# デジタル安全保護回路のソフトウェア共通要因 故障対策の自律的対応について

## 川内1号機の対応結果と振り返り

2023年 7月25日  
原子力エネルギー協議会

## 【確認結果の概要 (例)】技術要件書の「3.多様化設備要件」の確認内容

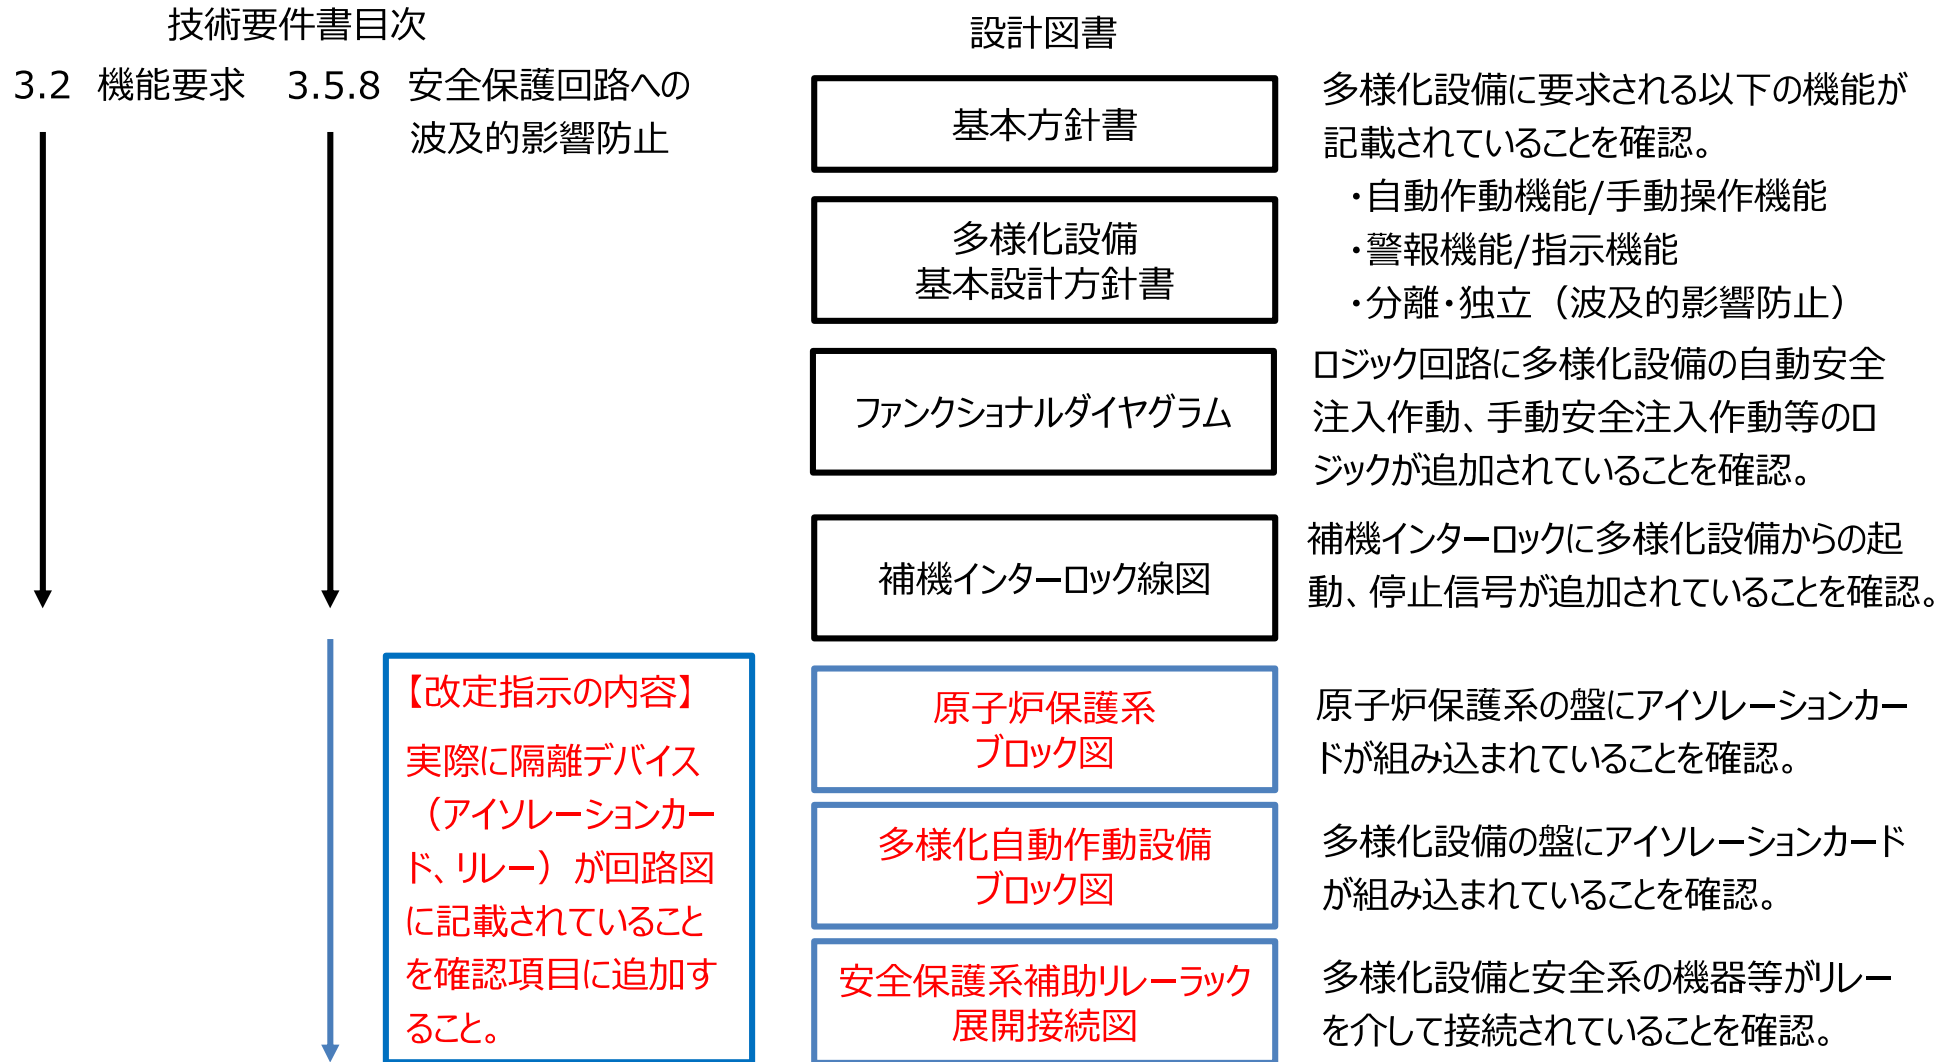
✓ 下記の確認項目についてチェックシートを用いて確認した。(添付1-2、P10)

- ①技術要件書の要求事項が漏れなく抽出されていること。
- ②記載内容(概要)の欄に、具体的な設備仕様や有効性評価結果が記載され、要求事項への整合性が明確になっていること。  
また、設計仕様や解析条件等が小項目に細分化されて記載されていること。
- ③要件整合判定が全て「○」で、かつ、その合理的な理由が記載されていること。
- ④エビデンスに上記②の欄の内容が具体的に記載されていること。
- ⑤多様化設備設計と有効性評価の関連する項目が紐づけられていること。

①	ATENA技術要件書		② ソフトウェアCCF対策設備設計図書の要件整合性		④	ATENA確認結果					
	要求内容	記載内容(概要)	③ 要件整合性			設計図書	①	②	③	④	⑤
			判定	理由							
	3.5.8 安全保護回路への波及的影響防止	多様化設備は、多様化設備の故障影響により安全保護回路の安全機能を喪失させない設計とすること。	○	多様化設備である共通要因故障対策設備は、共通要因故障対策設備の故障影響により安全保護系の安全機能が喪失しない設計とする。	安全保護回路と共通要因故障対策設備が部分的に設備を共用する場合には、共通要因故障対策設備の影響により安全保護機能を失わないように、安全保護回路は共通要因故障対策設備に対して隔離デバイス(アイソレータ等)による電气的分離及び異なる筐体に設備を収納する等の物理的分離を考慮した設計であることを設計図書により確認した。	<ul style="list-style-type: none"> <li>・デジタル安全保護系共通要因故障対策基本方針書 3.2章(40/56)</li> <li>・多様化設備基本設計方針書(川内1号機、川内2号機) 5.5章</li> <li>・原子炉保護系ブロック図(川内1号機、川内2号機)</li> <li>・多様化自動作動設備ブロック図(川内1号機、川内2号機)</li> <li>・炉外核計測装置機能ブロック線図(川内1号機、川内2号機)</li> <li>・安全保護系リレーラック展開接続図(川内1号機、川内2号機)</li> </ul>	✓	✓	✓	✓	✓

## 図2 デジタルCCF対策の概要（川内2号機）

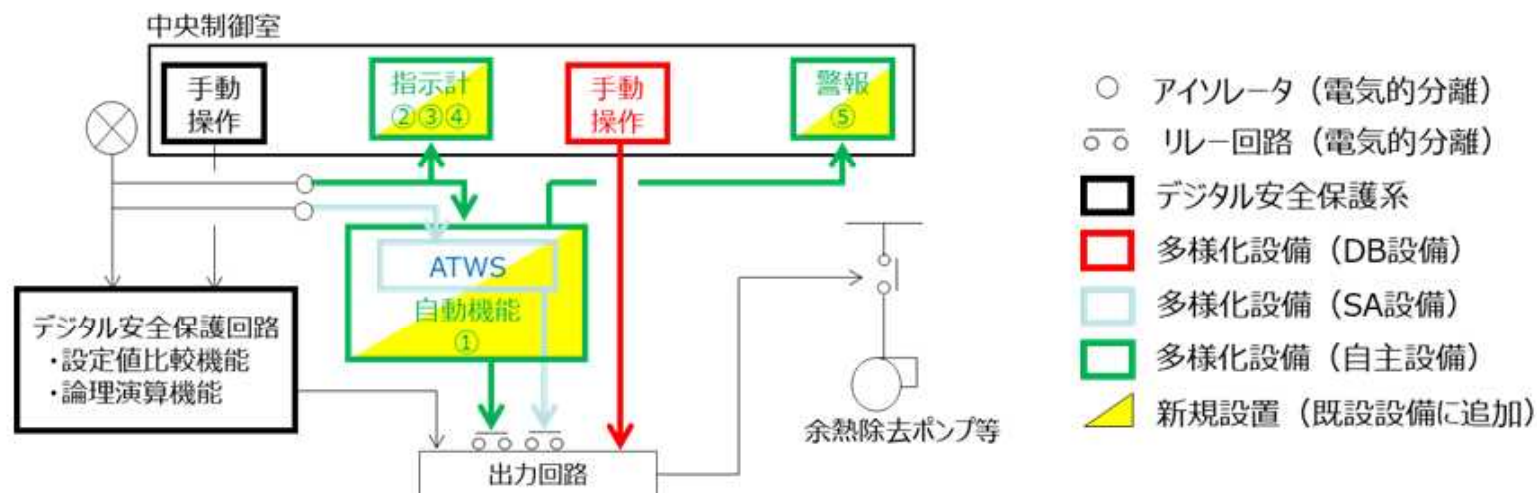
- ✓ 川内1,2号機として要件整合確認を行っており、川内1号機との相違点はない。
- ✓ 波及的影響に関する確認として、事業者に対して、要件整合報告書(詳細設計)の改訂を指示し、隔離デバイス(アイソレーションカード等)が回路図に記載されていることを確認した。

# 図3 デジタルCCF対策の概要（柏崎刈羽7号機）

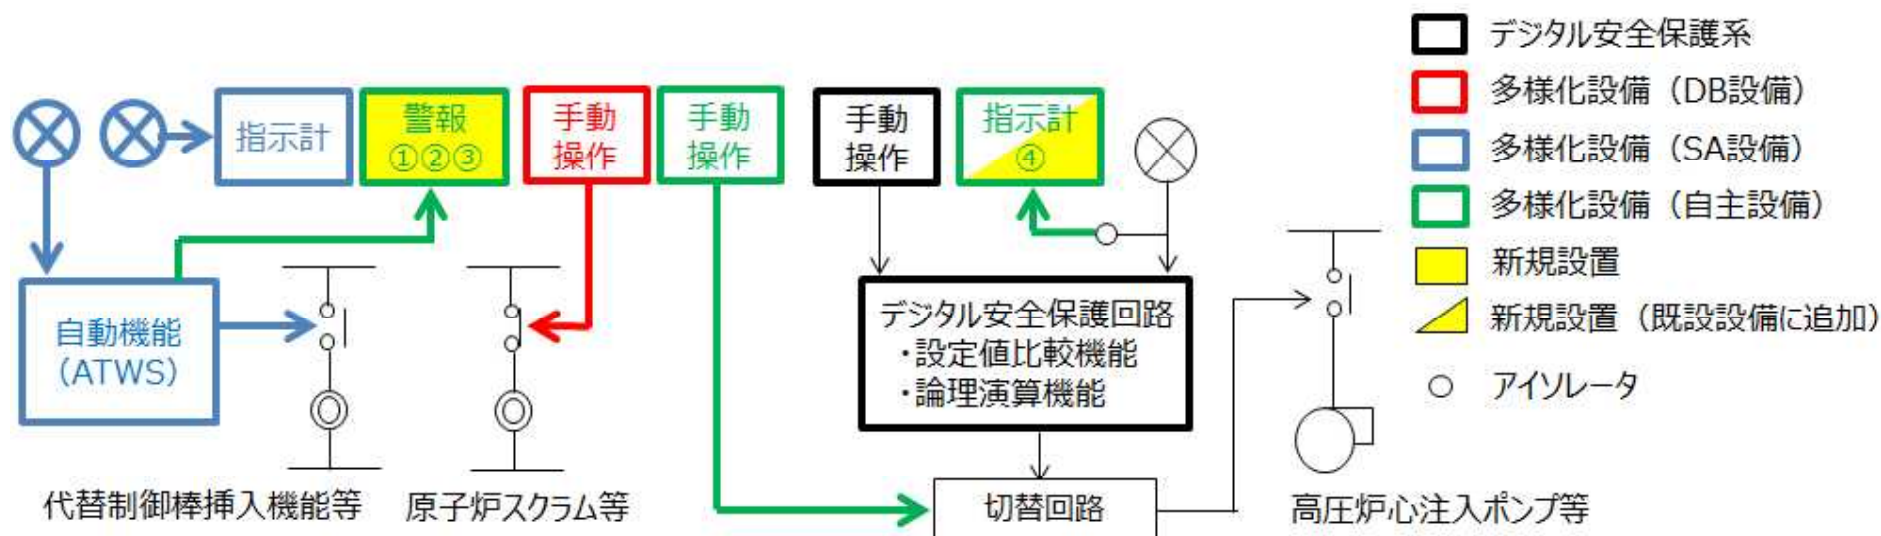
- ✓ 川内 1 号機と同様の確認項目について確認を行い、技術要件書の「3. 多様化設備要件」及び「4. 有効性評価」の各要求内容に対して全て整合していることを確認し、要件整合確認書 (詳細設計) として取りまとめ、確認結果を2023年6月に公開した。【添付 5 -1】【添付 5 -2】
- ✓ 波及的影響に関する確認として、事業者に対して、要件整合報告書 (詳細設計) の改訂を指示し、隔離デバイス (アイソレーションカード等) が回路図に記載されていることを確認した。
- ✓ 川内 1 号機との相違点として、ATENAが事業者に通知した報告書の記載内容に関する気付き事項と事業者からの回答をATENAの要件整合確認書 (詳細設計) に添付して公開した。
